INFORME TÉCNICO DE FISCALIZACIÓN AMBIENTAL

DEPÓSITO DE PASTA – CABILDO

DFZ-2022-328-V-RCA

DICIEMBRE 2022

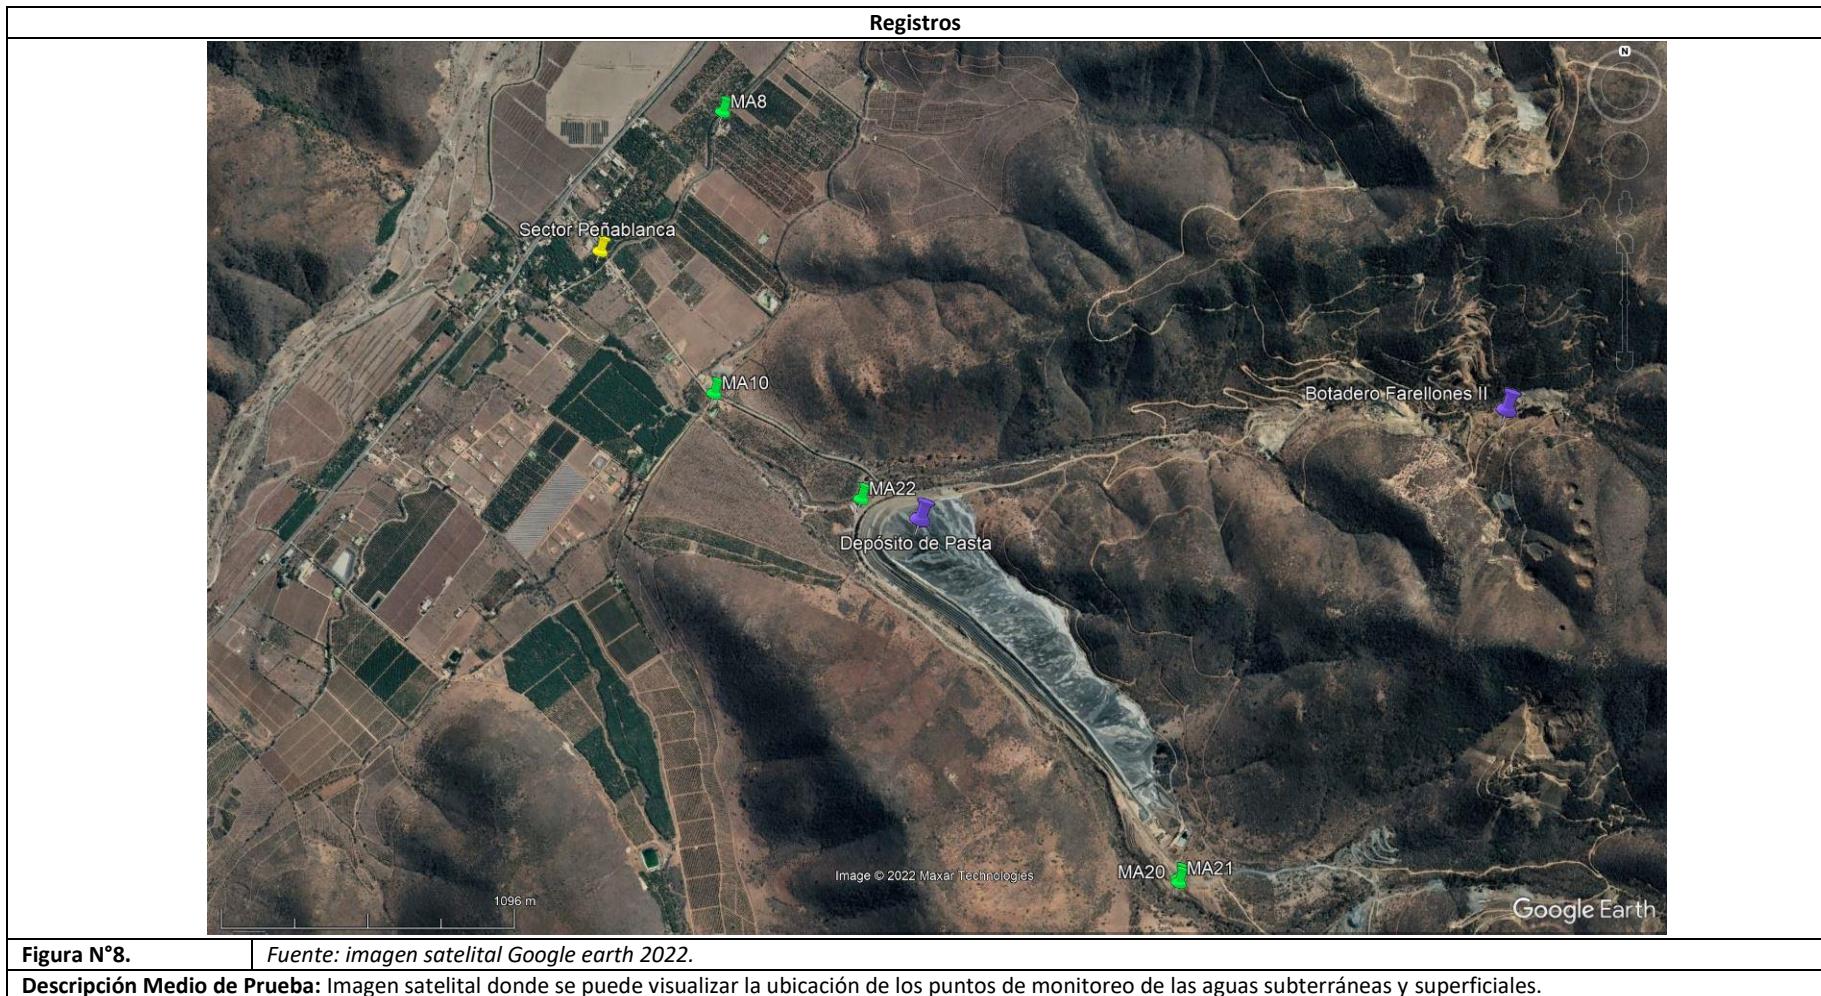
c) Se constató excedencia en el monitoreo N° 31 correspondiente al período trimestral febrero 2019 – abril 2019.

- La muestra MA8 presentó excedencia en el parámetro “Hierro disuelto” con un valor de 9,95 (mg/L) respecto del valor máximo de 5 (mg/L) según DS 90/2000

d) Se constató excedencia en el monitoreo N° 34 correspondiente al período trimestral noviembre 2019 – enero 2020.

- La muestra MA8 presentó excedencia en el parámetro “Hierro disuelto” con un valor de 6,97 (mg/L) respecto del valor máximo de 5 (mg/L) según DS 90/2000
- La muestra MA21 presentó excedencia en el parámetro “Manganoso” con un valor de 0,32 (mg/L) respecto del valor máximo de 0,3 (mg/L) según DS 90/2000

e) La muestra del punto MA8 se presentó sin agua o seco en 6 monitoreos, del N°39 al 44.

f) La muestra del punto MA10 se presentó sin agua o seco en los monitoreos N° 32, 33, 39, 40, 41, 42, 43 y 44.

g) La muestra del punto MA20 se presentó sin agua o seco en los 15 monitoreos, del N° 30 al 44.

h) La muestra del punto MA21 siempre presentó agua en los 15 monitoreos, del N° 30 al 44.

i) La muestra del punto MA22 se presentó sin descarga en los 15 monitoreos, del N° 30 al 44.

Figura N°9. Fuente: Memoria Técnica "Cumplimiento considerando 3.4 de la RCA N°268/2004)

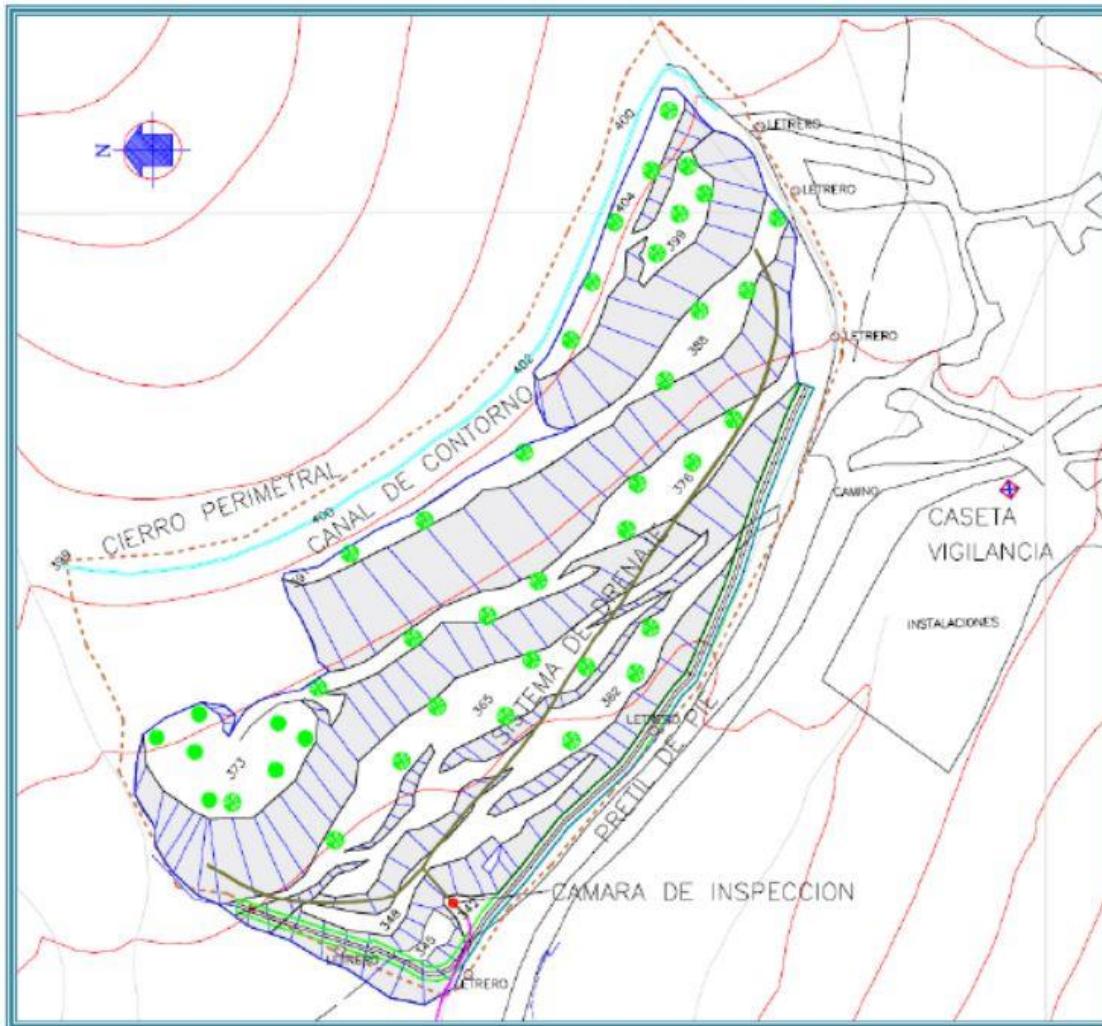
En la siguiente Figura N°9, se presenta una vista en planta de las actuales condiciones del Botadero Las Guías II, en donde es posible observar sus componentes y unidades como el Botadero, el pretil de pie, el sistema de drenaje, la cámara de inspección, el canal de contorno, los letreros de advertencia y los cierres perimetrales entre otros, los cuales se describen a continuación en los siguientes hechos constatados, información remitida y proporcionada por el titular en respuesta al requerimiento realizado por la SMA mediante la R.E. N° 87/2021.
